E-mail: [studio.forfori@gmail.com](mailto:studio.forfori@gmail.com)Pec: [brunelloforfori@epap.sicurezzapostale.it](mailto:brunelloforfori@epap.sicurezzapostale.it)**PROGETTO DI COLTIVAZIONE DELLA CAVA  
CAMPACCIO SITA NEL BACINO DI ACQUABIANCA –  
COMUNE DI MINUCCIANO (LU)**

**Relazione tecnica integrativa in risposta alle richieste formulate nella  
Conferenza dei Servizi del 24.03.2022 da Soprintendenza Archeologia,  
Belle Arti e Paesaggio**

Foto 1. Immagine illustrativa della prevista posizione della viabilità al termine degli interventi previsti per il suo spostamento che prevedono di arretrarla all'interno della vecchia cava così da rimuovere il materiale detritico attualmente antistante la stessa.-

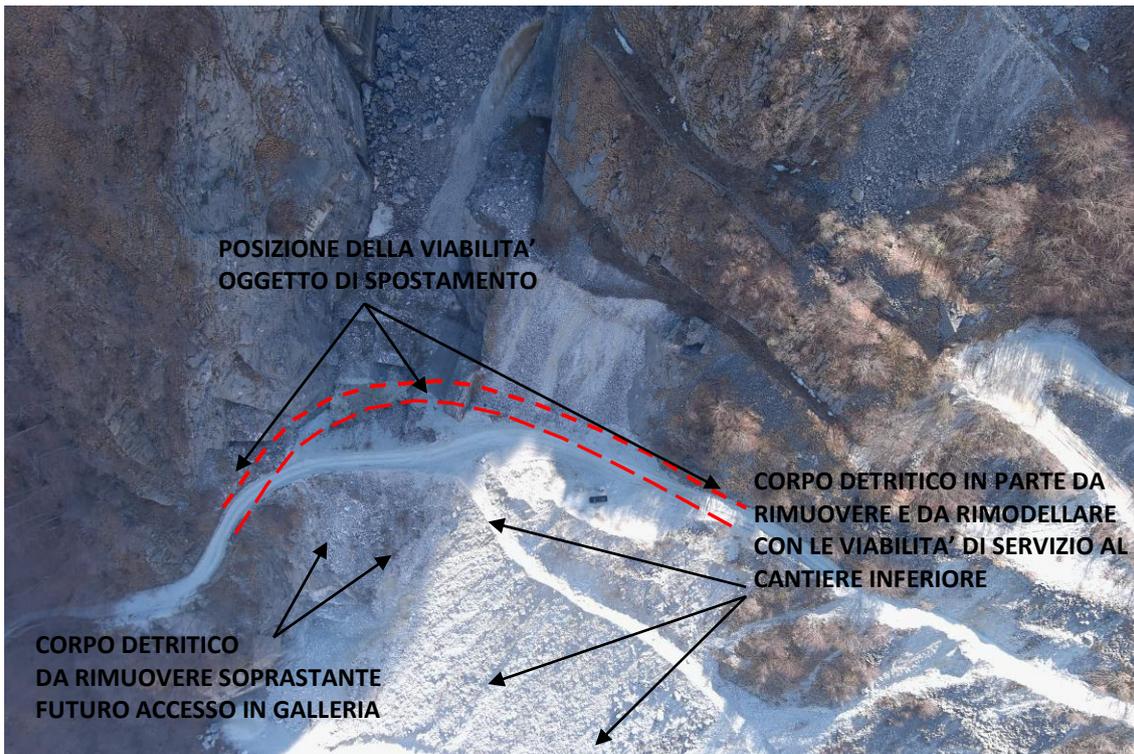
### **8.6 – Elaborati grafici foto viabilità che prevede lo spostamento della viabilità arretrandola**

Per illustrare quanto richiesto è stata redatta ulteriore documentazione fotografica illustrativa rappresentata dagli schemi grafici a seguire:

Foto 2. Immagine illustrativa della prevista posizione della viabilità che verrà arretrata in posizione meridionale così da consentire la rimozione ed il rimodellamento dei corpi detritici.-

Ortofoto del 1954 - in rosso la cava Campaccio, si osserva la presenza di un esteso ravaneto e si intuisce la presenza di una viabilità che discende sul ravaneto ed attraversa il Rio Ventagio (cerchio verde)

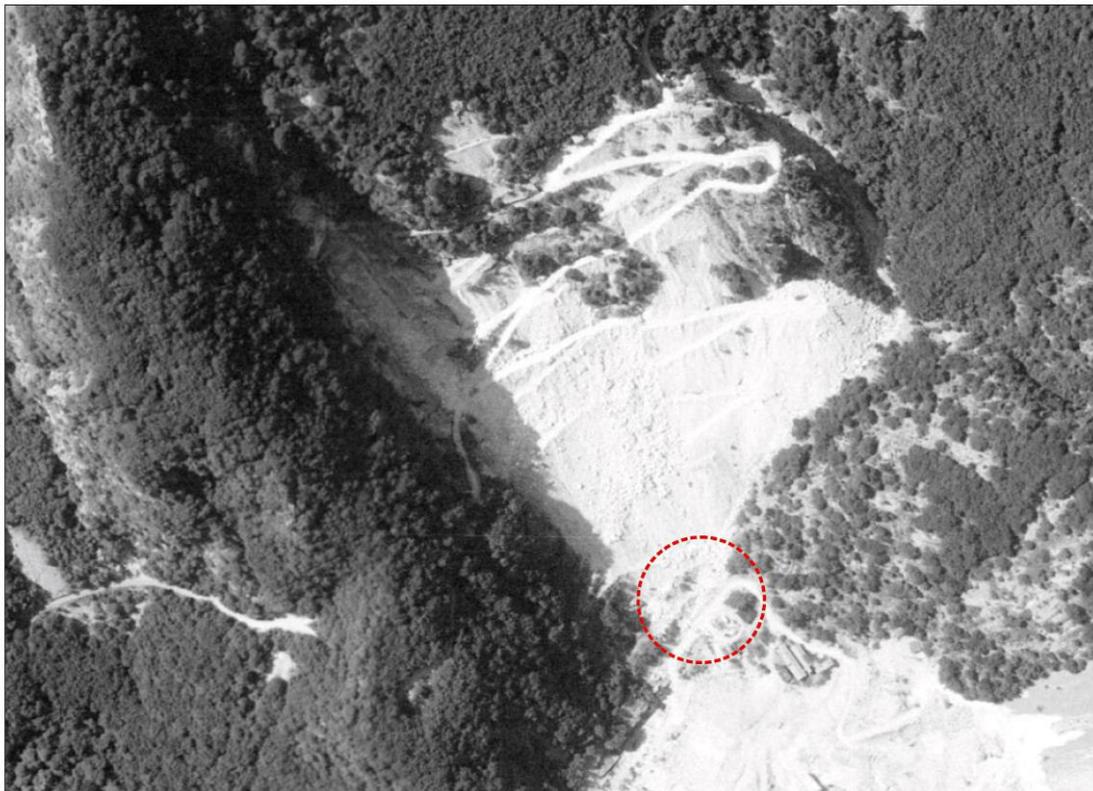
**12.0 – Ravaneti: elaborati, ricomposizione e tempistiche (rif. D\_AB-4 Campaccio A 2019 SCHEDA PABE pg. 12 – “Presenza di vasti ravaneti. L'area è caratterizzata da un vasto deposito detritico....i depositi hanno coperto in parte l'alveo del Rio Ventagio”)**

Di seguito le immagini che illustrano nel corso del tempo lo sviluppo dei depositi detritici che hanno interessato la valle del Rio Ventagio, con indicata la posizione di passaggio (guado) utilizzata in passato tra le due valli.

Figura 3 – Specie ornitiche segnalate nella Banca dati RENATO Segnalazioni specie uccelli nei dintorni del sito di cava.

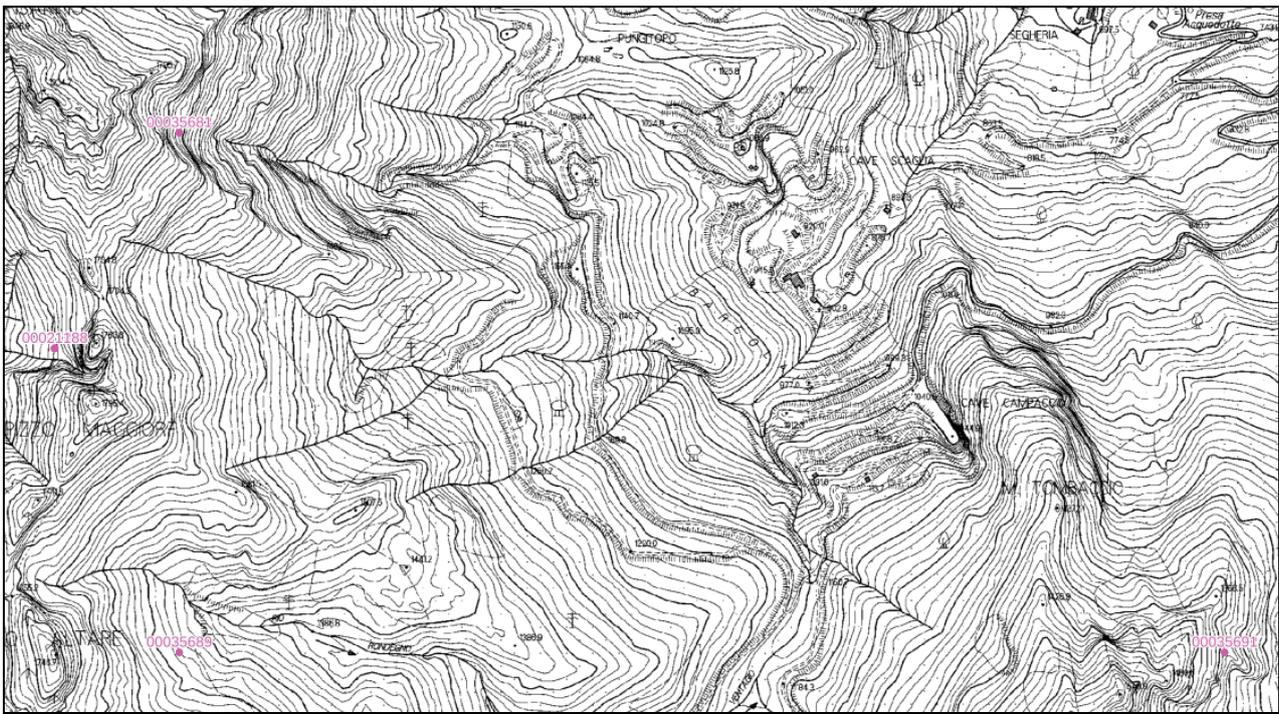
### **14.0 – Delucidare in merito a “...l'unica interferenza diretta con le specie presenti nei Siti Natura 2000 sarà relativa al rumore generato dalla movimentazione dei mezzi di cava e dei trasporti...”**

Pertanto si ritiene che l'unica potenziale interferenza possa essere legata al rumore iniziale conseguente alla riattivazione del sito. Come visibile nel censimento effettuato e riportato all'interno dello studio di incidenza citato, l'area sebbene interessata dall'attività di cava, mantiene un buon livello come numero e distribuzione delle specie faunistiche tipiche

dell'area apuana. In particolare per le specie ornitiche di pregio (avifauna) segnalate nella scheda del Ministero della ZSC e quelle segnalate da RENATO (Figura 1) le azioni di *escavazione* e *movimentazione macchine* non andranno ad interessare le specie faunistiche legate agli ambienti rupicoli quali: *Aquila chrysaetos*, *Oenanthe oenanthe*, *Falco tinnunculus*, *Falco peregrinus*, *Pyrrhocorax pyrrhocorax*, *Pyrrhocorax graculus*.

Fig. 2 - vista di dettaglio da Google Earth di Cava Campaccio

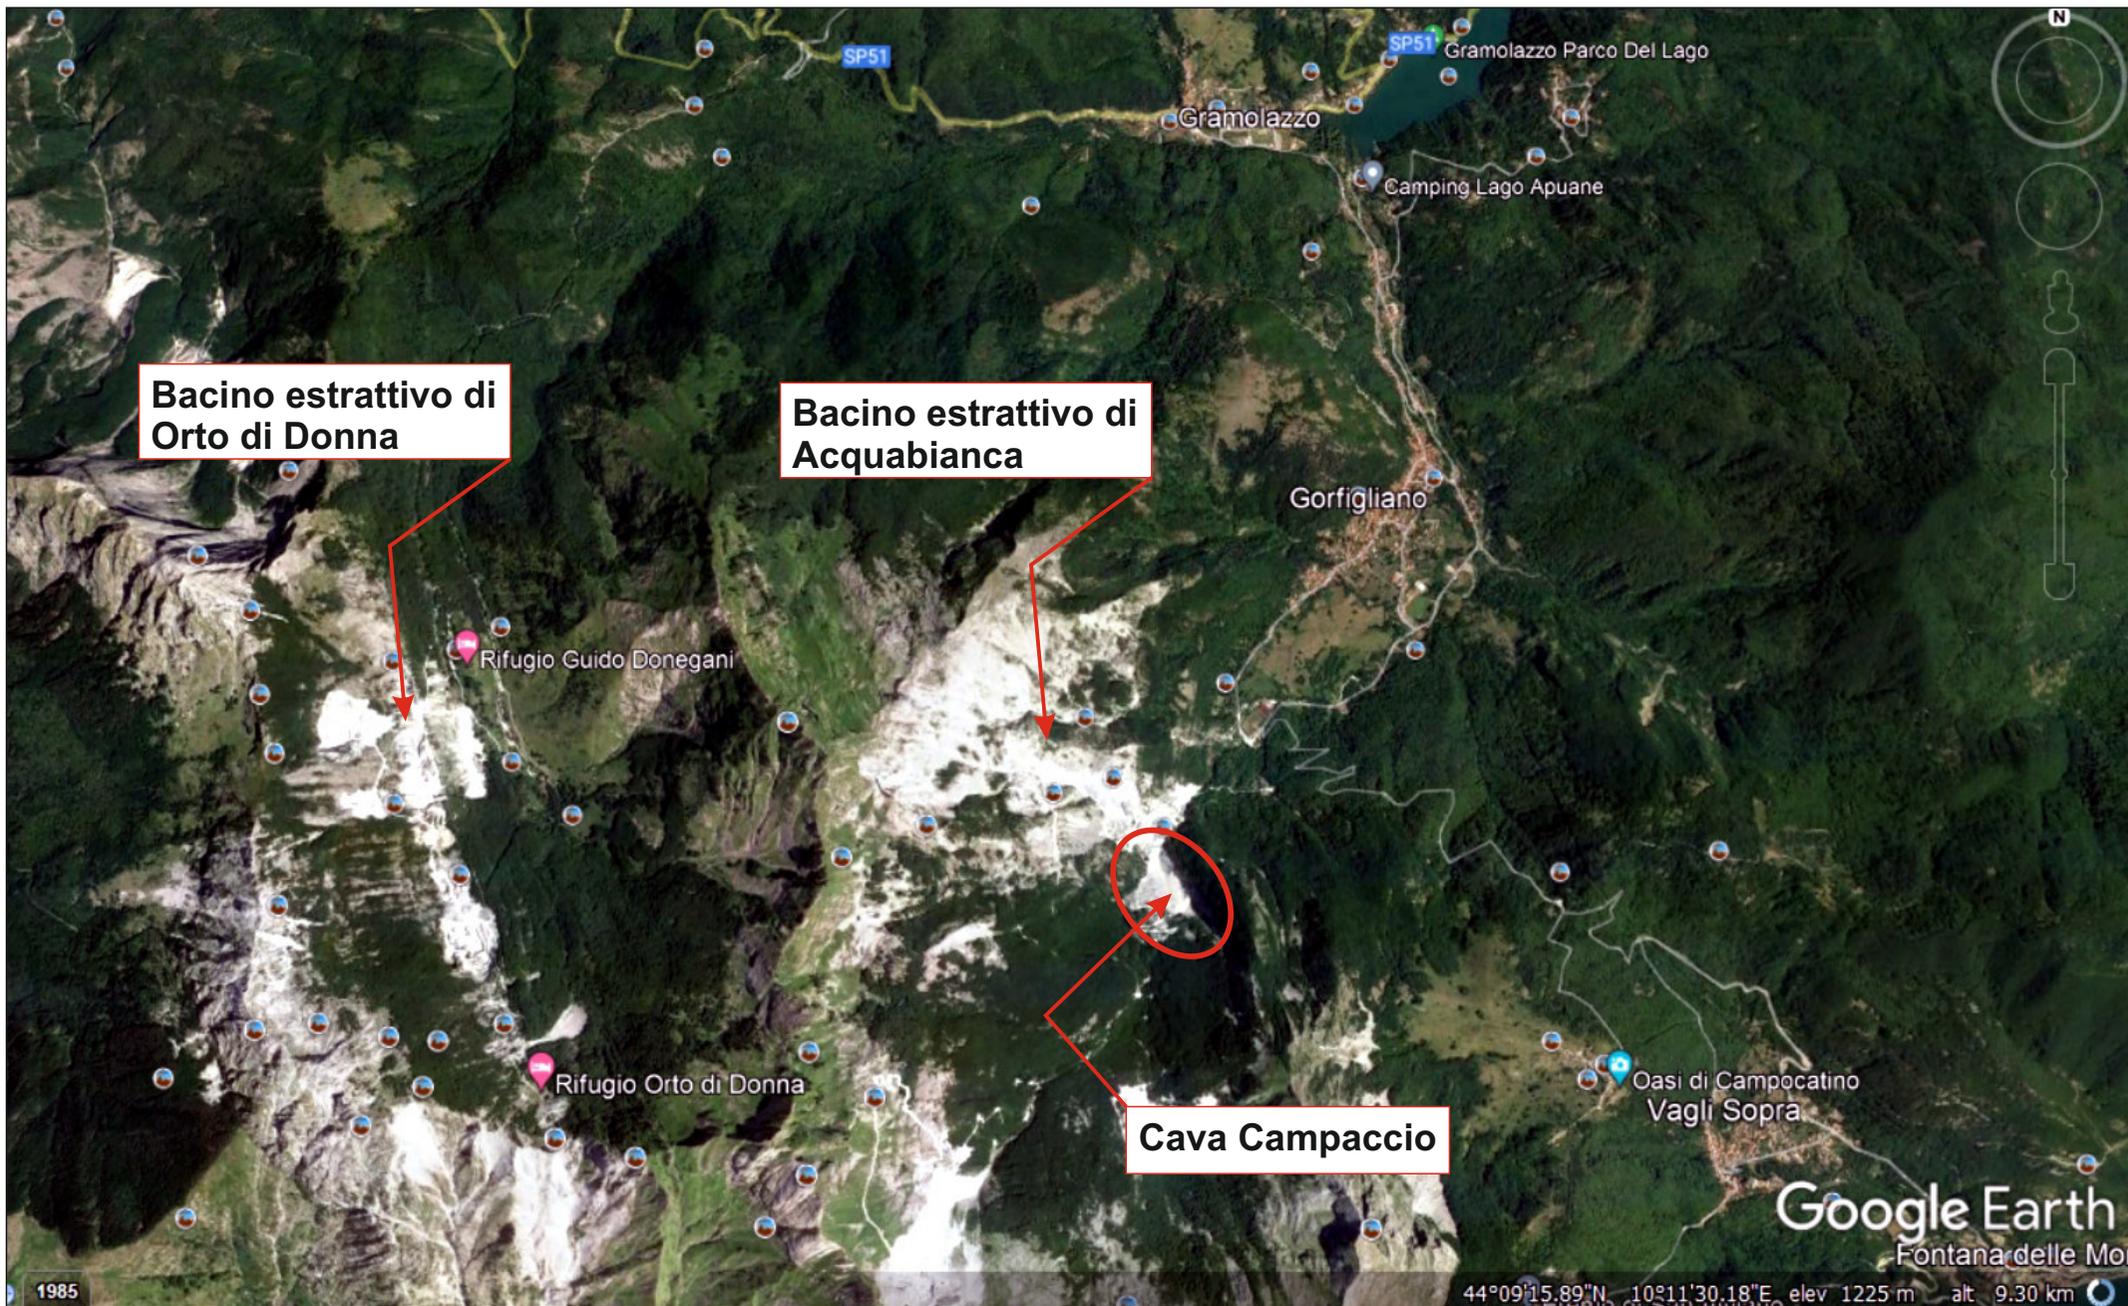
### **4.0 – “Carta con localizzazione su google-earth della cava Campaccio”**

In allegato alla presente relazione è stata realizzata la **figura 1** che illustra la posizione della cava da Google-Earth con una immagine più ampia e la **figura 2** più centrata sull'area di cava.

23a

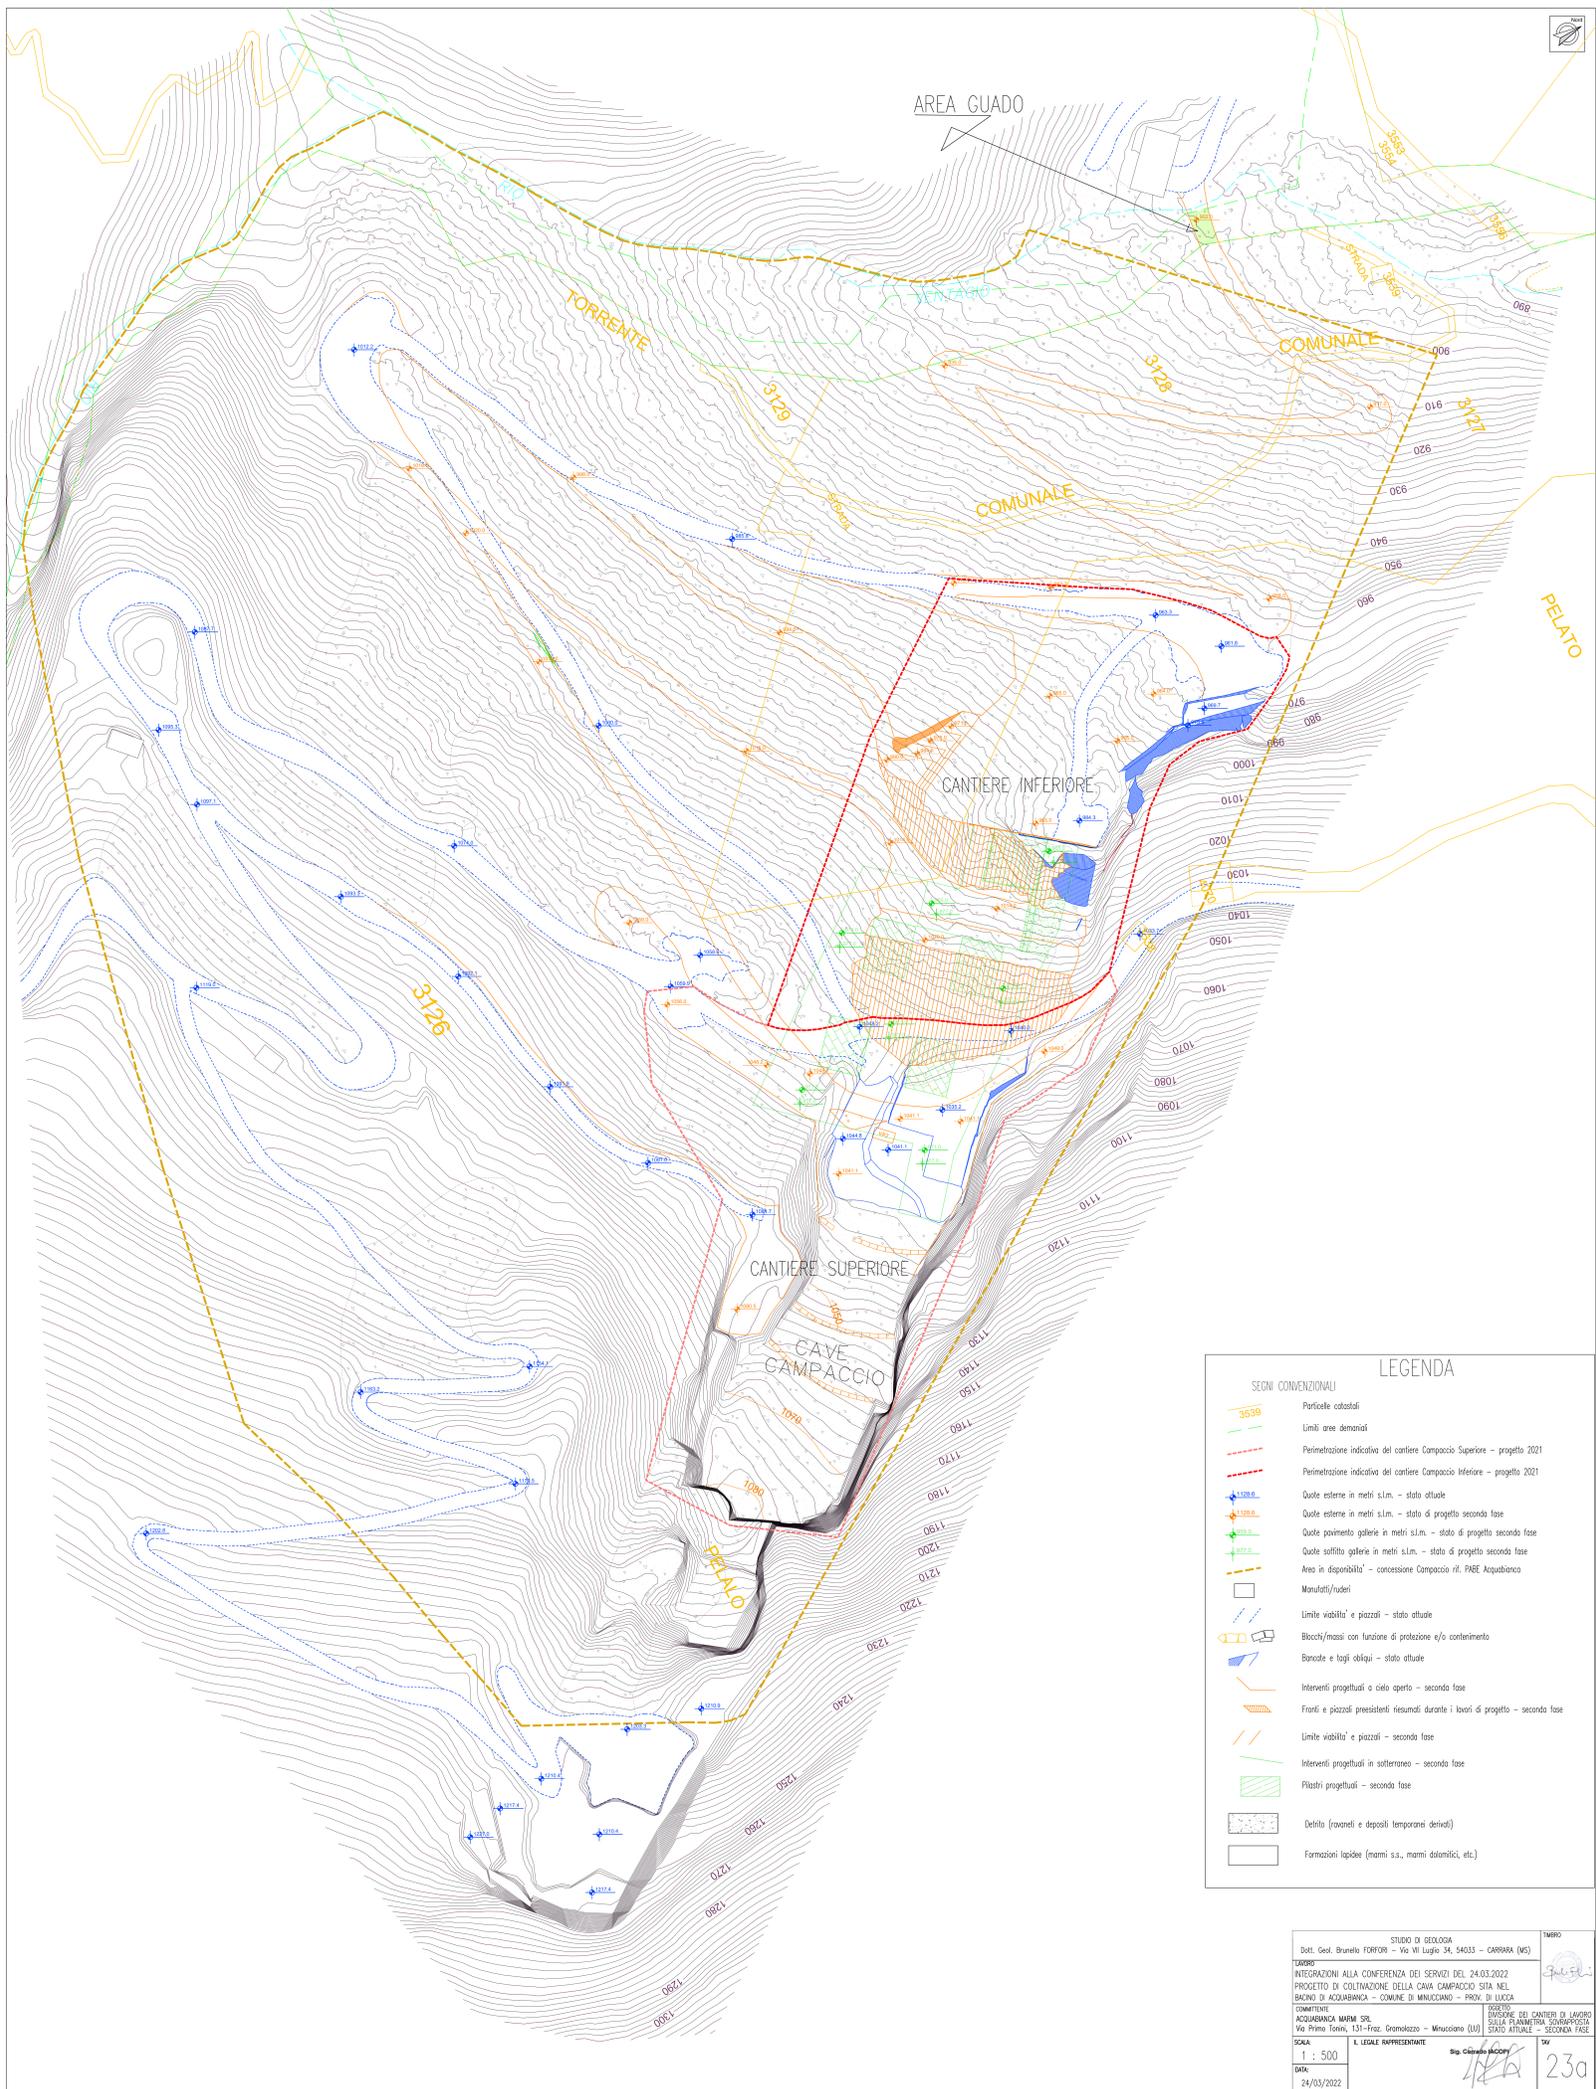
### 8.4 - Elaborati grafici perimetro cantieri

In risposta è stata redatta la **Tavola 23/a in scala 1:500** in cui sono stati riportati con segno grafico i limiti dei due cantieri “**Superiore**” ed “**Inferiore**”. La divisione nei due cantieri citati è stata impostata dallo scrivente al fine di migliorare la descrizione e l’esposizione del progetto, così da localizzare con maggior precisione gli interventi. Questa si basa sulla posizione dei cantieri rispetto alla viabilità di servizio al bacino che separa fisicamente il cantiere “Inferiore”, localizzato nell’area settentrionale, da quello “Superiore”, localizzato nell’area meridionale.

La divisione è stata proposta sia per motivi descrittivi (vedi sopra) sia perché all’interno dei due cantieri verranno effettuati interventi diversi: il cantiere Superiore verrà essenzialmente impiegato ai fini della logistica per la gestione del materiale detritico generato durante il
